Memorando  
DSH-304-2025

**ASUNTO** : Envío de informe técnico de primera información aclaratoria al EsIA categoría II, denominado: **HATO MONTAÑA MACROLOTE 3.**

**INFORME TÉCNICO PRIMERA INFORMACIÓN ACLARATORIA No. DSH-  
DCS-009-2025**

REVISIÓN DOCUMENTAL A LA PRIMERA INFORMACIÓN ACLARATORIA DEL  
EsIA DEL PROYECTO DENOMINADO  
**HATO MONTAÑA MACROLOTE 3**

Figura No. 2 Identificación de cauces.

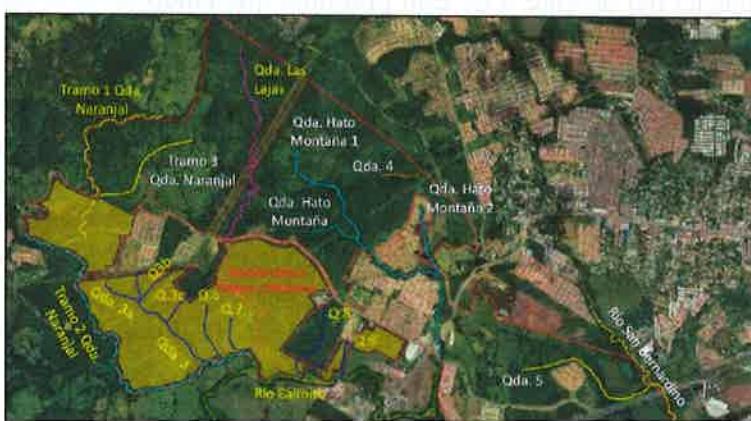
Nombre Oficial: quebrada el Naranzal, Qda. Sim Nombre, Qda. Sim Nombre, Qda. Sim Nombre, Qda. El Naranzal, quebrada 3, quebrada 3<sup>a</sup>, quebrada 3b, quebrada Las Lajas, Rio Caimito. En ese sentido, se crea una discrepancia en la identificación de los cuerpos hidráticos analizados para el área del proyecto y no permite identificar los cuerpos hidráticos estudiados. Por otra parte, en el Cuadro No. 5.4. se hace referencia a resultados de los análisis de calidad de agua a los cursos colindantes al proyecto (Hato Montaña #1, Hato Montaña #2, Hato Montaña #3). Por lo antes descrito, se requiere lo siguiente:

Tomando en cuenta la respuesta de la pregunta 7 (a), donde se identifican todos los cuerpos hidráticos y sus nacientes existentes en el área del proyecto, debere:

a) Revisar y unificar los números de las fuentes hidráticas en los siguientes puntos:

- a) Basados en la información del Estudio Hidrológico e Hidráulico actualizado del proyecto y presentado en el anexo 3, se han identificado 12 cauces existentes dentro o colindantes del proyecto, cuya identificación se realiza en el siguiente cuadro e imagen de identificación de cauces.

a. Se ha realizado la revisión y unificación de las fluencias hidráulicas del proyecto basadas en los resultados de la actualización del Estudio Hidrológico e Hidráulico (anexo 3), por lo que los Cuadros No. 5.3., Cuadro No. 5.4., Cuadro No. 5.5., Cuadro No. 5.6. han sido actualizados dentro de la respuesta del acapite b de esta pregunta quedando de la siguiente
